河北省水利水电勘测设计研究院

双峰寺水库工程设代组函

承双设函字[2016]第07号

关于电站厂内桥式起重机起重量及机组间距说明函

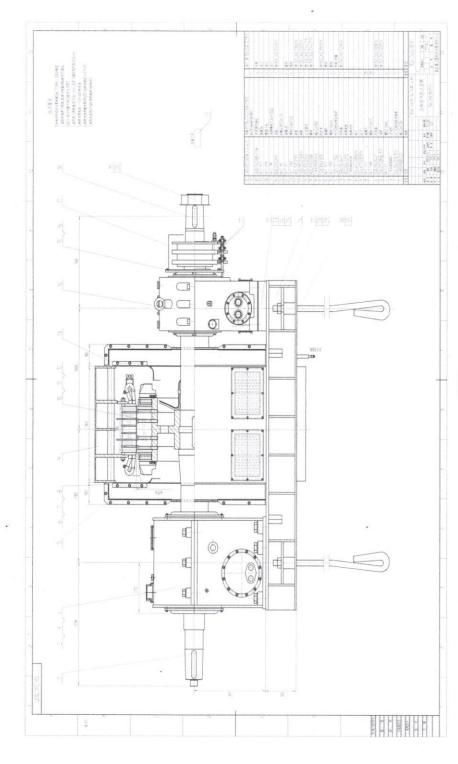
根据水轮发电机组厂家所提机组尺寸,发电机轴长约 4m,当水轮发电机维修需要抽芯时,经核算,机组间距能够满足发电机转子抽芯起吊的要求,具体尺寸详见附图 2。

正常转子抽芯起吊检修方式:拆除发电机飞轮、径向轴承及挡风板,然后转子抽芯,吊至安装间进行检修。

发电机定子和转子一同起吊检修方式:首先拆除径向推力轴承和径向 轴承端盖、挡风板及飞轮,然后将定子与底座分离,在定子与转子空隙中 填入中密度石棉板后再一同缓慢起吊,就近移至空地处,再将转子抽芯。

附图 1

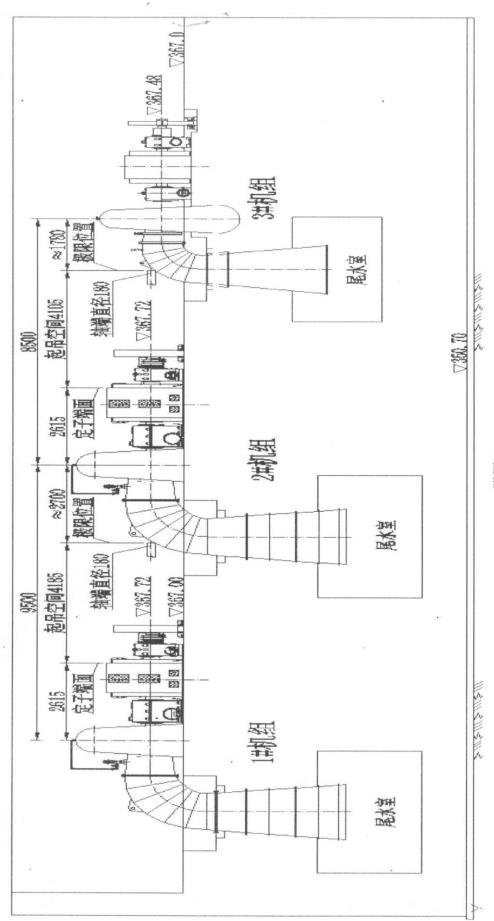
根据重庆赛力盟电机有限责任公司 2015 年 4 月 17 日所提供资料,详见附图 1,机组起吊最重件为 8t,据此所选起重设备 LDA-10,起重量 10t,满足机组起吊要求。

起吊最大件包括(定子、2个端盖、2个挡风板,1个径向推力轴承、1个径向轴承、刷架以、 防护罩及钢底盘); 总重约 8T。外形图如下。 第2条
